Presentazione di osservazioni relative alla procedura di:

ID: Codice procedura (ID_VIP/ID_MATTM):10844

Impianto per la produzione di energia elettrica da fonte eolica, costituito da 6 aerogeneratori della potenza complessiva di 37,2 MW, un sistema di accumulo da 25 MW e relative opere connesse in località "Rempillo" nel comune di Pitigliano (GR).

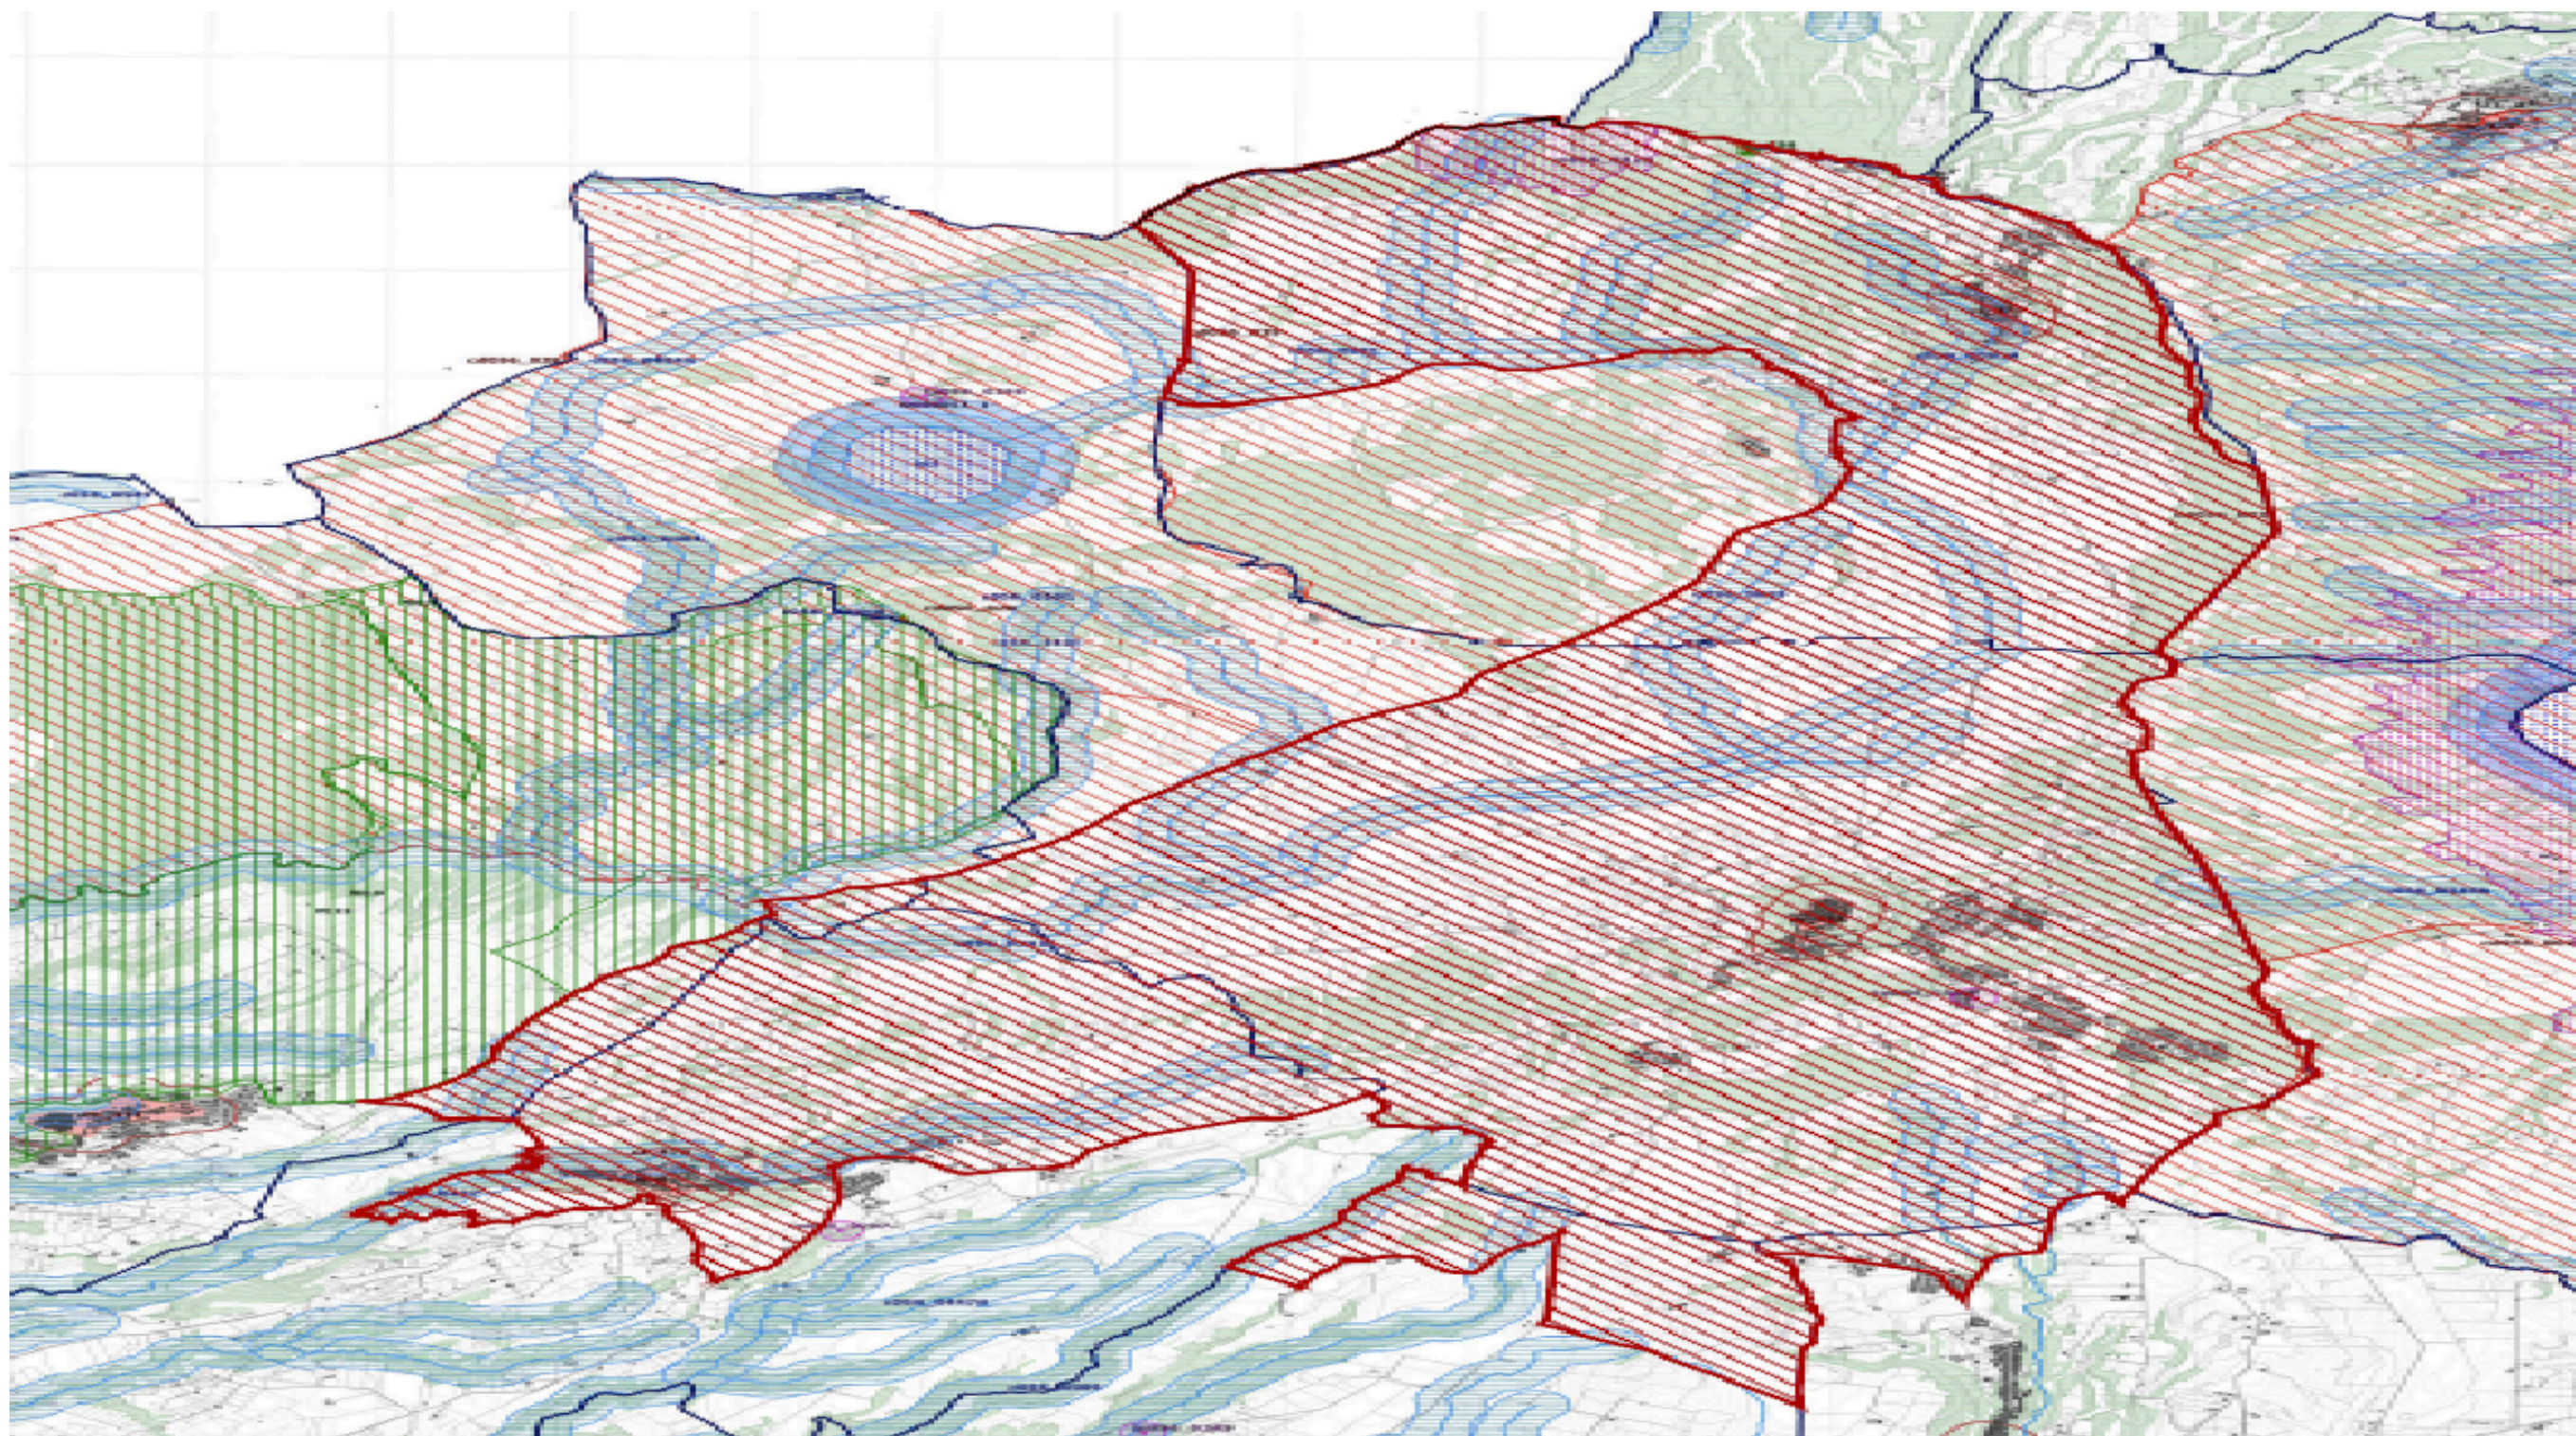
Alla luce del combinato disposto dal "vincolo sul patrimonio paesaggistico (artt. 136 e ss. e 142 del decreto legislativo n. 42/2004 e ss.mm.ii.) e sui beni culturali" (artt. 10 e ss. del decreto legislativo n. 42/2004 e ss.mm.ii.) e dal comma 8 lettera c-quarter del D.Lgs 191/2021 e ss.mm.ii si evince che, ad oggi, le aree in cui sono previsti gli insediamenti dei sei aerogeneratori dell'impianto eolico denominato "Rempillo" non sono idonee perché ricadono tutte all'interno della fascia di rispetto dei **beni paesaggistici di notevole interesse pubblico denominati "Conca del Lago di Mezzano e territorio circostante" (D.M. 22.05.1976)** comprendente anche il **vincolo "Selva del Lamone" (D.M. 22.05.1984)** tutelati **dall'art. 136 del Codice del Beni Culturali e del Paesaggio** e in particolare un aerogeneratori (P01) è a 100 metri dal primo vincolo citato e gli altri cinque compresi in una distanza massima tra 1 km e 2 km (vedi immagine n. 1 dell'ALLEGATO). Nella fascia di rispetto dei 3 km anche la porzione di vincolo rappresentato dalla Selva del Lamone che gode di altre importanti tutele in quanto Riserva Naturale regionale (L. 394/91 e L.R. 29/97), Zona di Protezione speciale (ZPS) insieme ai Monti di Castro collegati tra loro da una Zona di Conservazione Speciale (ZSC), il sistema fluviale Fiume Fiora-Olpeta. La Selva del Lamone oltre il vincolo paesaggistico di notevole interesse pubblico che la rende area non idonea all'installazione degli impianti FER anche nelle sue fasce di rispetto dei 3 km, gode di un'altra tutela che ne rivela l'importanza di area di importanza internazionale per l'avifauna IBA (012) che viene collegata all'altra IBA (099) Lago di Bolsena attraverso la ZPS Caldera di Latera e la ZSC Lago di Mezzano che insieme sono compresi nel vincolo paesaggistico "Conca Lago di Mezzano..." e verranno uniti dal nuovo vincolo paesaggistico "*Ambito paesaggistico, geologico e geomorfologico dell'orlo della caldera di Latera e delle sue pendici interessate dai centri eruttivi periferici*" (si veda a riguardo la proposta pubblicata sul sito del MIC in data 09/08/2023 e

l'immagine n. 2 dell' ALLEGATO) all'area di notevole interesse pubblico "Conca del lago di

Bolsena” (D.M. 24.10.1960). Praticamente una vasta zona che per interesse paesaggistico e naturalistico oltre che storico, archeologico e identitario rappresenta un unicum nel panorama nazionale.

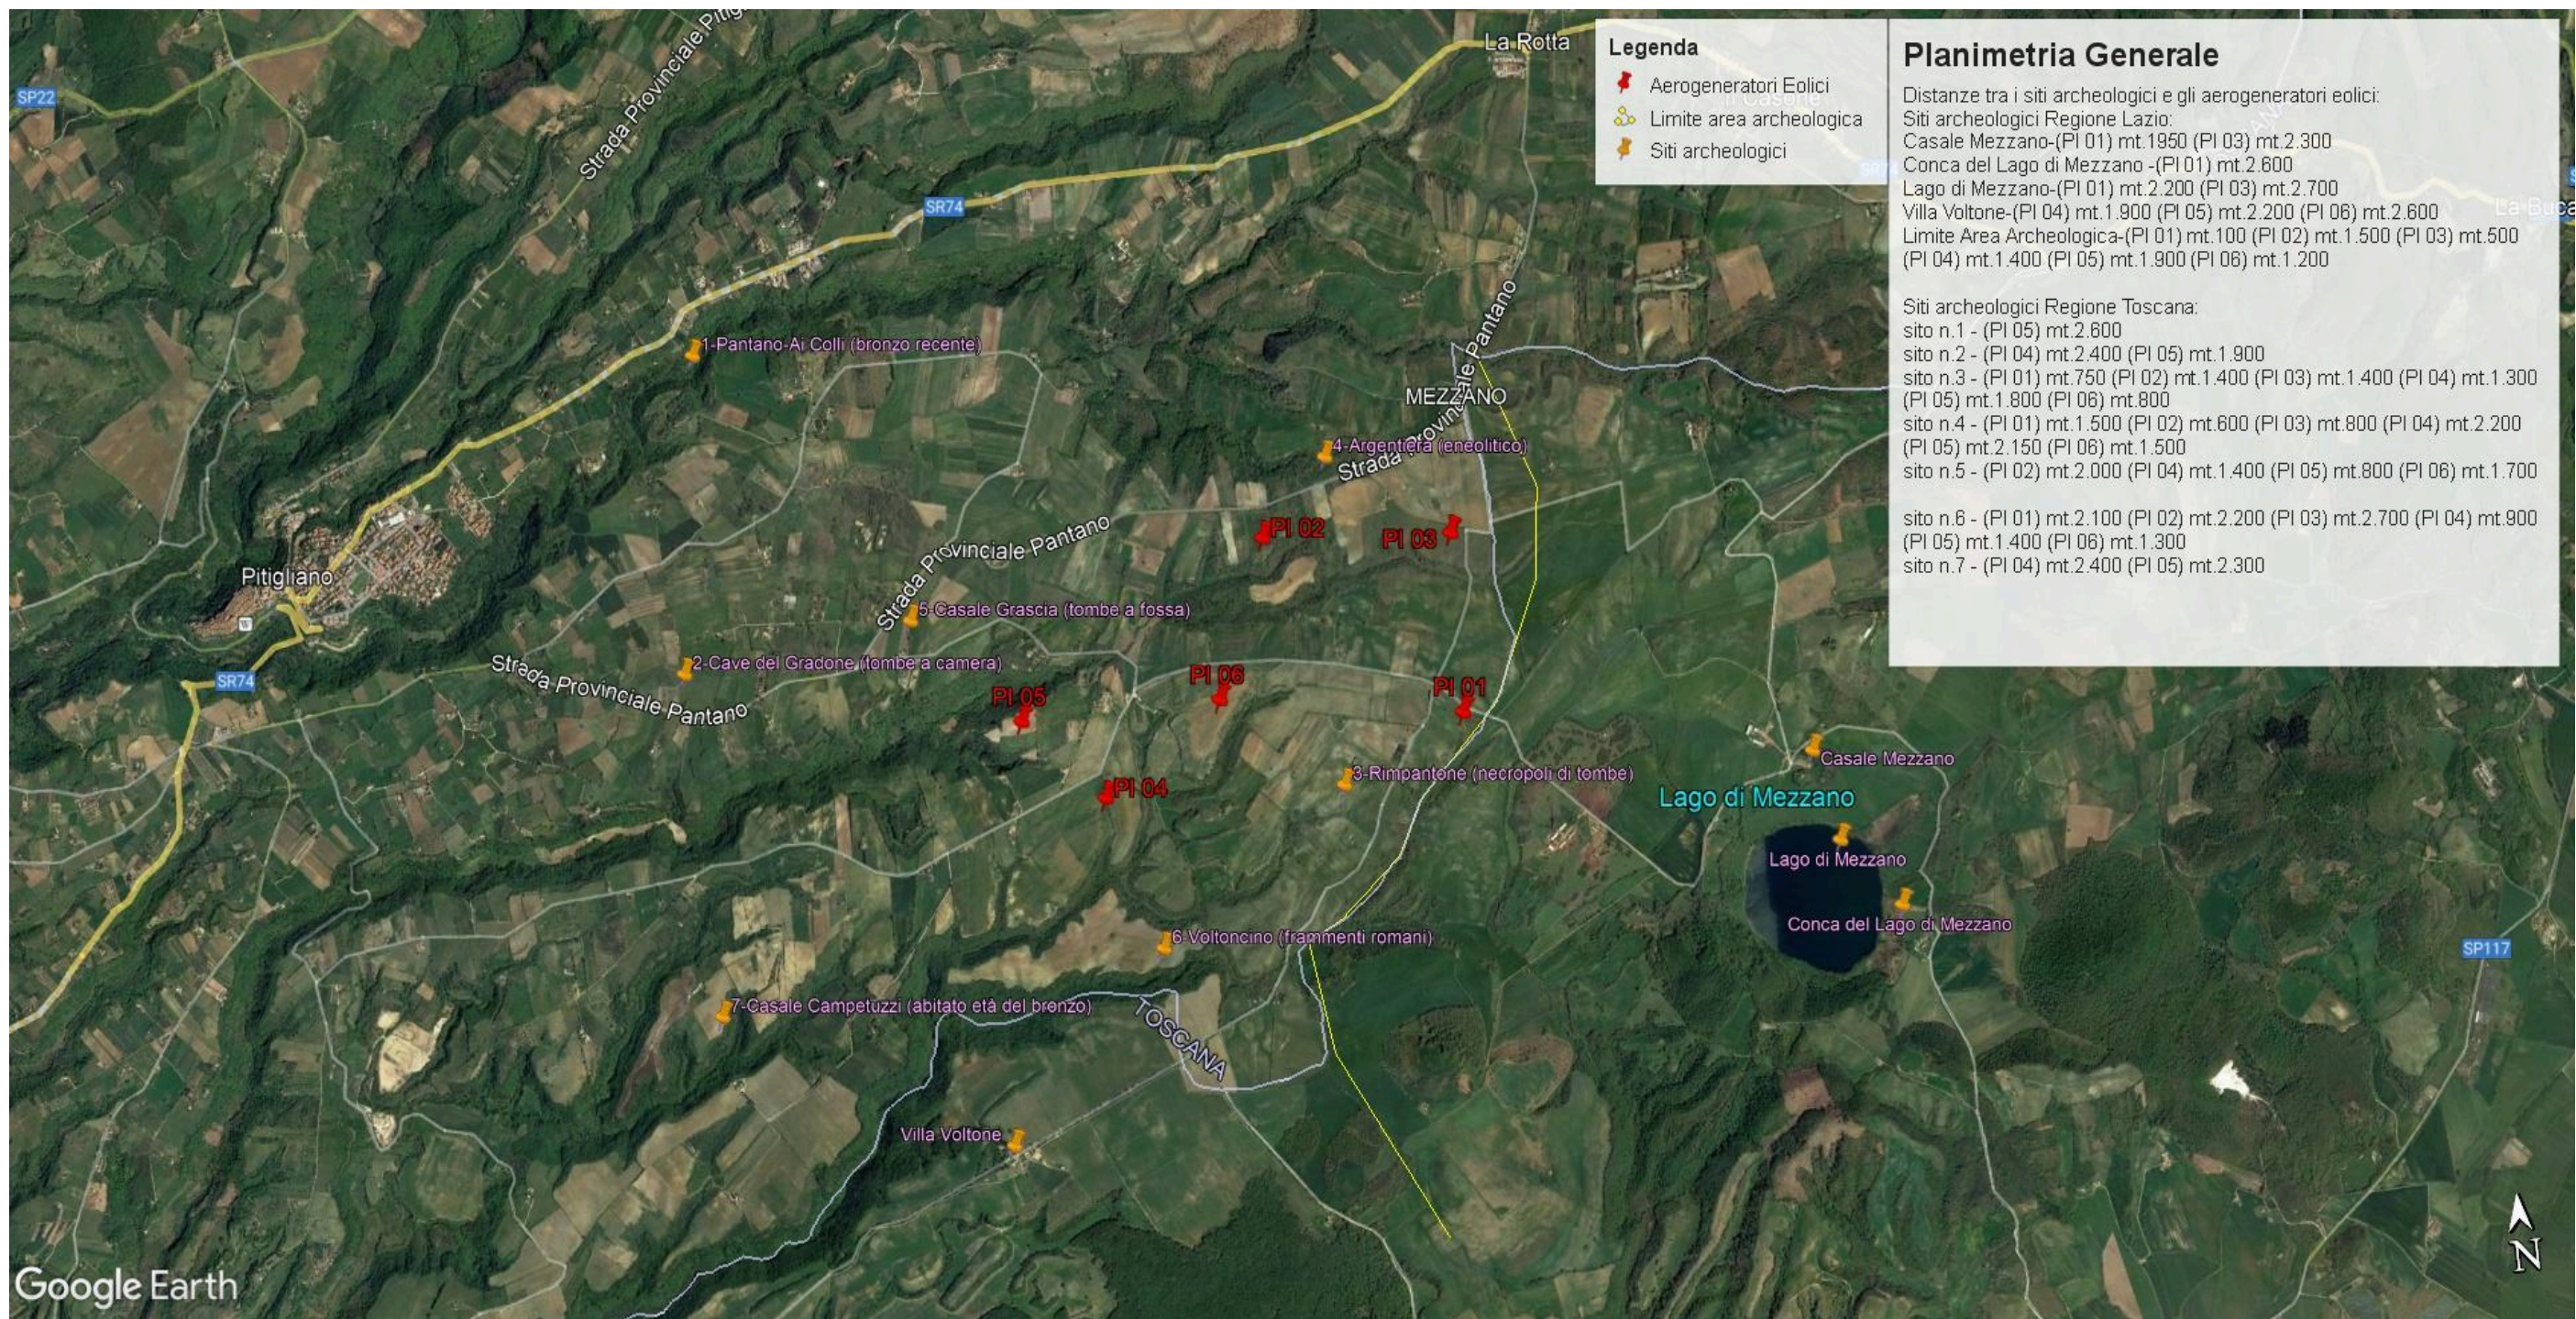
Inoltre, la zona in cui insisterebbe l’impianto eolico industriale Rempillo è compresa nelle fasce di rispetto di 3 km di diversi beni archeologici tutelati dalla parte II del Codice dei Beni Culturali (vedi Allegato, immagine n. 3). Inoltre le pale P04 e P05 ricadono all’interno di un’area archeologica che la Proponente vorrebbe cancellare per il semplice fatto che non è riportata nel documento regionale ma nel documento provinciale come meglio dettagliato nell’Osservazione n. 5. Alla luce di quanto documentato appare chiaro quindi che la collocazione dell’impianto non ha tenuto conto alcuno dei vincoli dell’area nella quale è stato progettato e l’inserimento dell’impianto eolico nel paesaggio e sul territorio non è corretto (Allegato IV delle Linee guida nazionali di cui al D.M dello Sviluppo economico del 10.09.2010).

In sintesi, visti l’art. 20 comma 8 lettera c) quater del D.Lgs n 199/2021 e le Linee guida nazionali appena citate, considerato l’enorme impatto dell’impianto eolico industriale denominato “Rempillo” sulla zona paesaggistica di notevole interesse pubblico ben individuata nelle immagini n.1 e n. 2 e sui Beni Culturali evidenziati nell’ immagine n. 3 dell’Allegato alle presenti Osservazioni, per la collocazione delle pale P04 e P05 direttamente all’interno del perimetro di un’area archeologica e per gli impatti anche sull’area intermedia e vasta dei pregiati territori laziali della Tuscia settentrionale e in particolare di quelli del pitiglianese ricco di emergenze agricole, naturalistiche, storiche e archeologiche del periodo etrusco ma non solo, si chiede che venga negata l’autorizzazione all’ insediamento dell’impianto eolico denominato “Rempillo”.
